**Conseil économique et social**

Commission économique pour l'Europe**Comité des transports intérieurs****Groupe de travail de la sécurité et de la circulation routières****Soixante-quatrième session**

Résolution d'ensemble sur la signalisation routière:**Stations de recharge pour véhicules électriques****Proposition d'amendements à la Résolution d'ensemble sur la signalisation routière (R.E.2)****Note du secrétariat***

Annexe V 5. Véhicules électriques

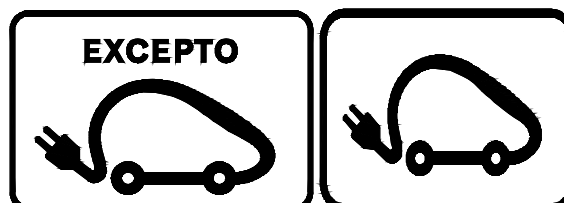
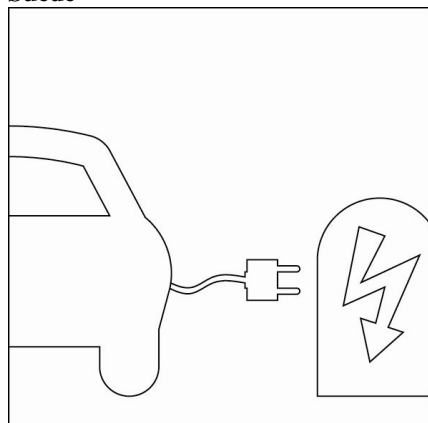
- f) **Les panneaux «Véhicules électriques» figurant à l'annexe V de la présente Résolution d'ensemble sont des panneaux dont l'utilisation est recommandée en association avec les signaux routiers appropriés indiquant un stationnement ou interdisant le stationnement.**

(Paragraphe 1.13 b))

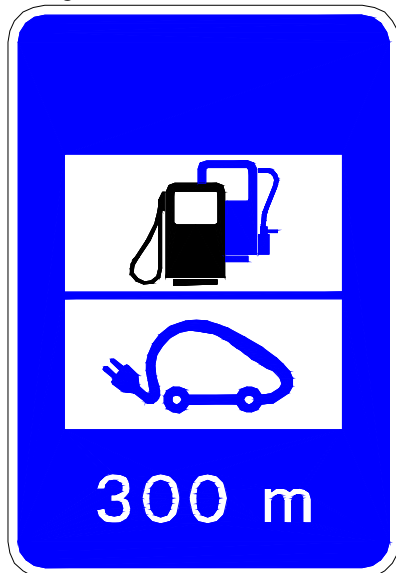
Afin de mieux informer les conducteurs et d'harmoniser, autant que faire se peut, les signaux routiers utilisés, il est recommandé qu'un des signaux présentés à l'annexe VI (paragraphe 1.13 b)) soit utilisé pour désigner les stations de recharge pour véhicules électriques.

Les signaux sont composés d'un signal «F» (tel qu'il est défini dans la Convention de 1968 sur la signalisation routière) sur lequel le symbole «F, 4» est inscrit en noir ou en noir et bleu foncé, accompagné du symbole d'une fiche électrique en noir ou bleu foncé.

Les signaux routiers suivants sont recommandés pour indiquer les stations de recharge pour véhicules électriques (exemples: Belgique, Danemark, Portugal et Suède).
